## **Nota van Zienswijzen en wijzigingen**

Het ontwerpbestemmingsplan “Oosterdalfsen Noord” heeft van 20 december 2023 tot en met 30 januari 2024 voor een ieder ter inzage gelegen. In het kader van de kennisgeving ex artikel 3.8 van de Wet ruimtelijke ordening is het ontwerp bestemmingsplan aan de daartoe aangewezen instanties digitaal toegezonden.

Afbeelding 1.2: Uitsnede geldend bestemmingsplan (Bron: Ruimtelijke Plannen, bewerkt)

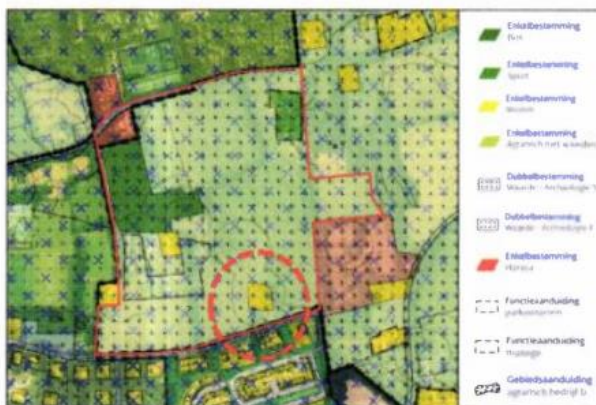
Er zijn diverse gesprekken met de stedenbouwkundige en gemeente geweest waarin de wensen van de omwonenden zeer nadrukkelijk zijn besproken. Dit betreft o.a. behoud bomen en het karakter van de Gerner Es. Oorspronkelijk zat het perceel Koerhuis niet in de plannen. Dit is ook terug te zien in de stukken. In diverse onderzoeken is dit perceel niet meegenomen. Over het toevoegen van dit perceel is veelvuldig gesproken. Uiteindelijk staat er in het concept bestemmingplan (In 'Toelichting' en 'Beeldkwaliteitsplan') een indeling van het perceel Koerhuis die overeenkomt met onze wens. Dat wil zeggen, handhaven van de bebouwing aan de achterzijde van het perceel. En geen bebouwing dicht bij de weg en ook dicht bij onze woning. Dit is in de stukken te zien in de Plankaart (rode cirkel); hoofdstuk 2.3.4 van de Toelichting.

Juist dit aspect hebben we bij aankoop van ons perceel nadrukkelijk nagevraagd bij de gemeente. Toen zei men dat perceel Koerhuis buiten de uitbreidingsplannen van Oosterdalfsen viel en dat het bouwvlak zich aan de achterzijde van het perceel bevindt. Precies dit feit gaf ons zekerheid en heeft er mede toe geleid dat we ons perceel van de gemeente gekocht hebben. In het plan staat getekend dat er geen bebouwing dicht op de weg komt, conform huidige situatie. Máár men heeft in bestemmingsplan wel het bouwvlak vergroot naar het gehele perceel. Dit bevreemd ons zeer. Dit is niet nodig voor het ingetekende plan en het sluit niet aan wat er in onze participatiesessies is besproken. Wij willen de zekerheid houden dat er niet dicht naar de weg toe gebouwd zal gaan worden. Daarom pleiten we er dan ook voor om dit aan te passen in het bestemmingsplan, net zoals er ook in andere delen van het plan aan de Gerner Es ook bewust geen bouwvlakken zijn opgenomen.

Note: De rode cirkel geeft het betreffende perceel aan.

1. wij willen dat het bouwvlak voor perceel Koerhuis wordt aangepast naar het oorspronkelijke /huidige bestemmingsplan waarin dezelfde afstand van de weg wordt behouden.
2. Wij willen zekerheid hebben dat het woningtype aan de Gerner Es daadwerkelijk vrijstaand zal worden.

In het ontwerp van het bestemmingsplan Oosterdalfsen Noord is voor het gehele perceel Gerner Es 9 een bouwvlak opgenomen vanwege het amendement dat is aangenomen door de gemeenteraad om meer sociale (betaalbare) woningen te realiseren in het plangebied Oosterdalfsen Noord. Bij het ter inzage leggen van dit ontwerpplan was namelijk nog niet bekend hoe het aangepaste stedenbouwkundig plan er uit zou komen te zien door dit amendement. Uit het aangepaste stedenbouwkundig plan blijkt, dat aan de zuidzijde van de bestaande woning op het perceel Gerner Es 9 geen woningen zijn gepland. Daarom kan het bouwvlak worden verkleind

*zodat de zuidgrens hiervan overeenkomt met het bouwvlak zoals dat is opgenomen voor dit perceel in het bestemmingsplan Buitengebied.*

*De zuidgrens van het bouwvlak op de Verbeelding van het perceel Gerner Es 9 wordt opgeschoven richting het noorden, zodat deze overeenkomt met de zuidgrens van het bouwvlak zoals die is opgenomen voor dit perceel in het nu nog geldende bestemmingsplan Buitengebied. Op de Verbeelding en in de regels bij het bestemmingsplan wordt opgenomen, dat op de kavels die direct grenzen aan de Gerner Es, uitsluitend vrijstaande woningen mogen worden gebouwd. Verder geeft de zienswijze geen aanleiding het bestemmingsplan aan te passen en/of nadere onderzoeken uit te voeren.*

- De zuidgrens van het bouwvlak van de woning Gerner Es 9 is opgeschoven richting het noorden, zodat deze overeenkomt met de zuidgrens van het bouwvlak zoals deze is opgenomen voor dit perceel in het bestemmingsplan Buitengebied.
- Langs de Gerner Es wordt een aanduiding opgenomen dat alleen vrijstaande woningen kunnen worden gerealiseerd op de kavels die direct aan de Gerner Es grenzen.
